## Avis délibéré de la Mission Régionale d'Autorité environnementale Nouvelle-Aquitaine sur un projet de parc éolien sur les communes de La Chapelle-Saint-Laurent et Neuvy-Bouin (79)

n°MRAe 2021APNA96

dossier P-2021-11090

Synthèse des sensibilités du milieu naturel, étude d'impact page 105<sup>14</sup>

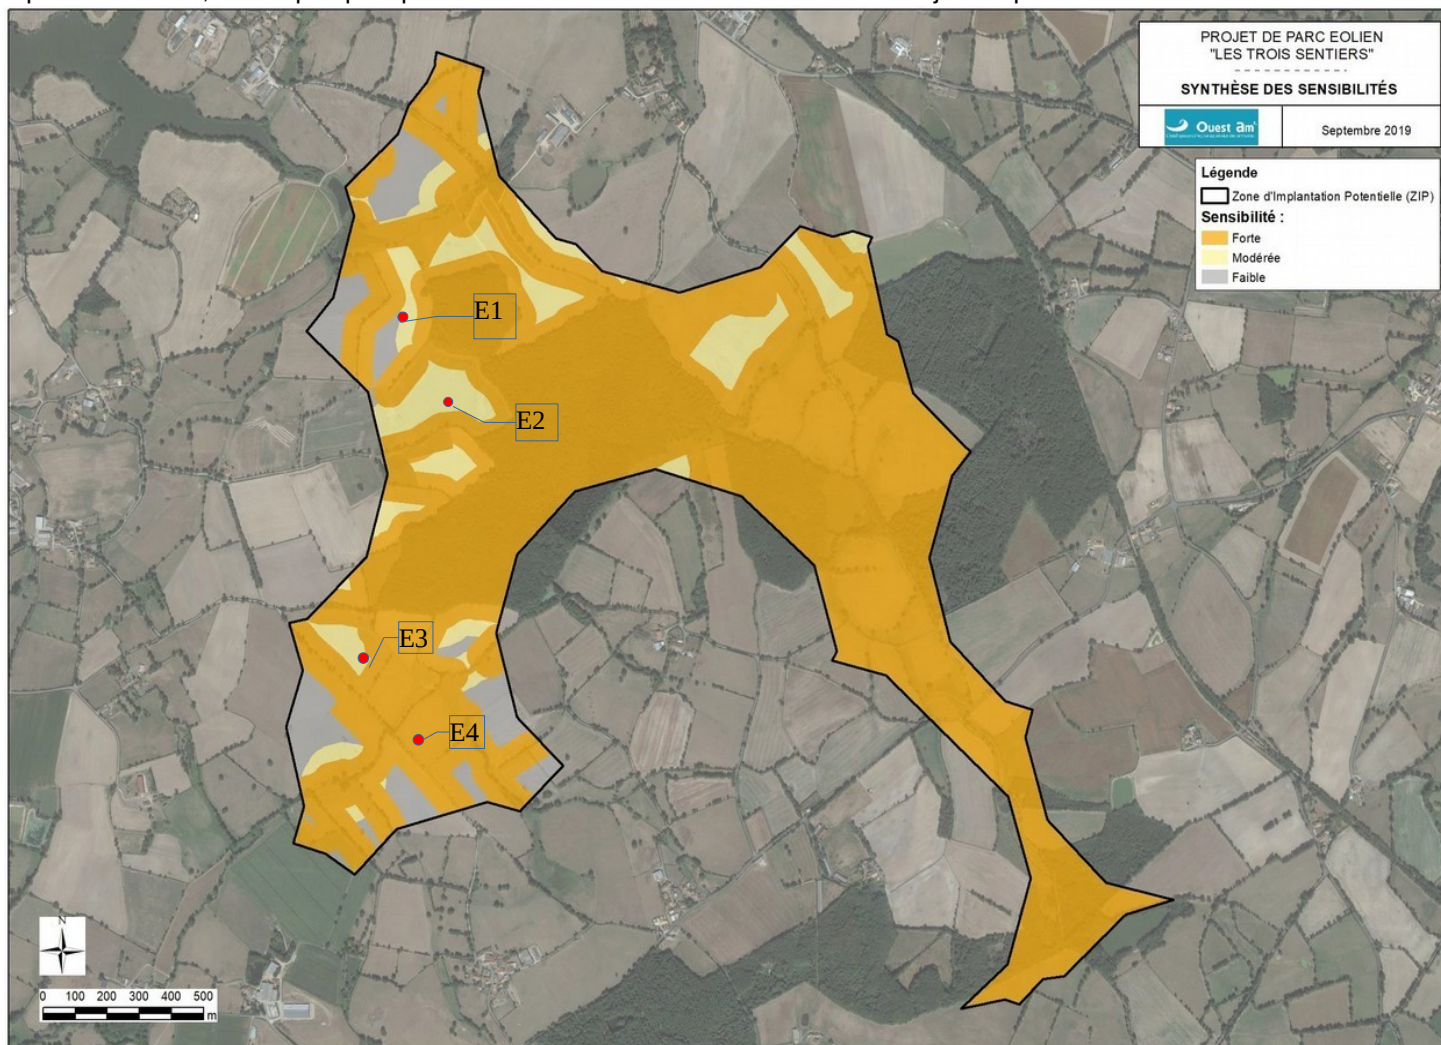
Les zones oranges correspondent, d'après le pétitionnaire, à des milieux très sensibles pour lesquels une implantation d'éolienne aurait un impact notable (destruction de zones humides ou secteurs à risque de collision élevé avec les oiseaux ou les chiroptères). La MRAe relève que le projet se situe en zone de sensibilité forte ou à proximité immédiate.

**La MRAe relève que le choix d'implantation des éoliennes ne résulte pas d'un effort suffisant d'évitement des impacts. La proximité des éoliennes vis-à-vis des haies ou éléments boisés nécessite donc un réexamen.**

Localisation des linéaires de haies concernés par la mesure compensatoire, étude d'impact page 264

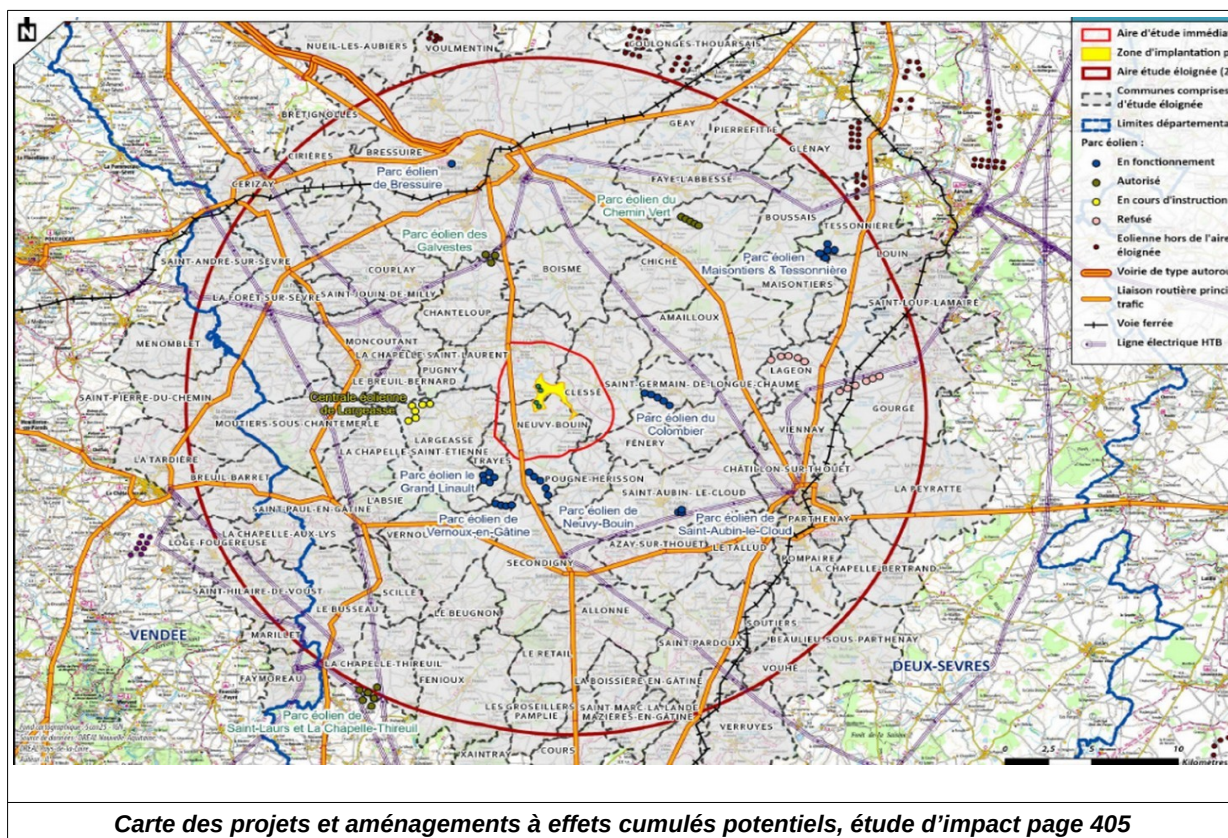
Le projet prévoit par ailleurs la destruction d'environ 900 ml de haies, dont certaines sont multistratifiées, pour acheminer les éoliennes sur leur site d'implantation. Ces haies sont des habitats potentiels pour la faune une grande partie de l'année. Le porteur de projet prévoit de compenser ces impacts par la plantation de 1 700 ml de haies multistrates et la densification de 950 ml de haies existantes (MN-C2), et d'assurer le suivi de cette mesure sur 20 ans (MN-S5).
